日本原燃株式会社

前回(2020年5月13日)までのヒアリングコメントへの回答

(第十条 廃棄物埋設地)

第5図 覆い上面の排水構造例

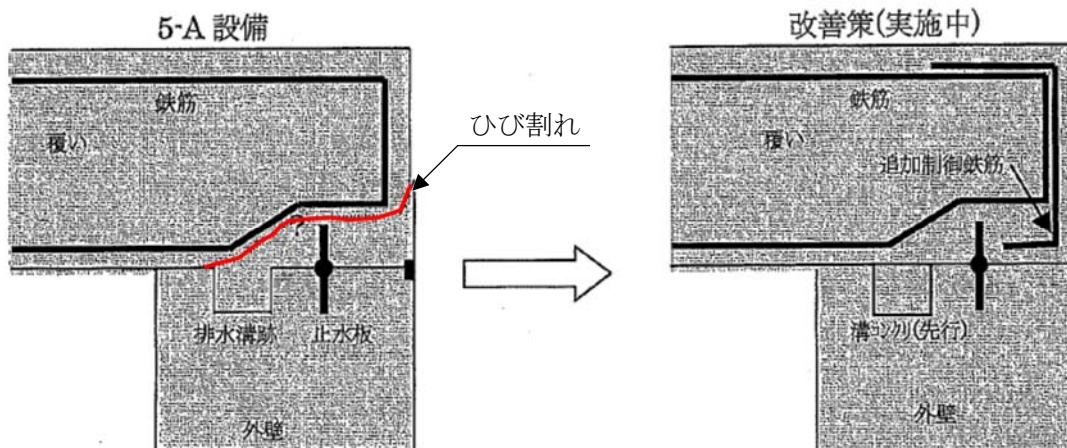
- ・ 操業段階におけるひび割れについても管理目標値0.1mmとして明確にすべきであり、記載を検討すること。
- ・ 1,2号排水実績で説明があったように、外周仕切設備と覆いととの接合部等の目地部について、水が浸入する原因となりうる箇所であることから、どのように今後の設計で配慮するのかを記載すること。

さらに、覆い目地部から浸入する雨水を低減するため、覆い上面に傾斜を設けることで水が滞留し難い設計とする(添付資料4「2.(4) その他の防水に対する設計」参照)。

第1図 2号廃棄物埋設地の埋設設備1基当たりガス発生量の経時変化

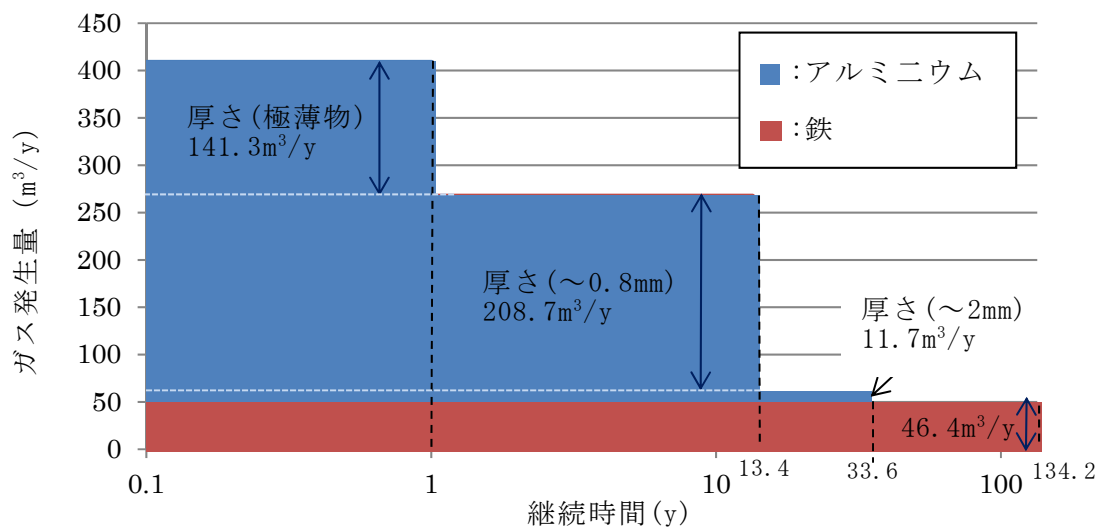
- ・ 17ページ、第1図のアルミニウムのガス発生速度について、初期時点でのpHがいくつであるのか次回説明すること。

埋設設備はセメント系材料によって構成されている。その間隙水には、セメントの主成分である水酸化カルシウムが飽和するまで溶解し、微量成分のナトリウムやカリウムが溶解することから、pH12.5～pH13、水温 15℃程度となる。廃棄体内に分別除去後に少量残存し得るアルミニウムと、高い pH であるセメント系材料中の間隙水が反応することにより、水素ガスが発生する。埋設設備内の環境に近い条件におけるアルミニウムの腐食速度については、藤原らの報告⁽¹⁾によれば、pH11.5～pH12.5、水温 15℃の条件においては 10 μ m/y 以下の値で推移し、1 μ m/y 以下まで低下することが知られている。また、廣永らの報告⁽²⁾によると、pH12.5～pH13 と想定されるモルタル粉砕粒子共存中での水温 15℃におけるアルミニウムの腐食速度は、100 μ m/y 以下まで 3 週間程度で低下し、最終的に 10 μ m/y に達するとされている。

既往知見⁽²⁾⁽³⁾により整理された pH12.5～pH13.0 及び水温 15℃～45℃の条件での腐食速度試験の結果に基づいて、アルミニウムの腐食速度を 30 μm/y、鉄の腐食速度を 0.01 μm/y と設定して 2号廃棄物埋設地を対象に評価設定したガス発生量を第1表及び第1図に示す。埋設設備 1 基当たり 1 年間に発生するガスの量は、標準状態において最大 500Nm³/y であると評価されている。
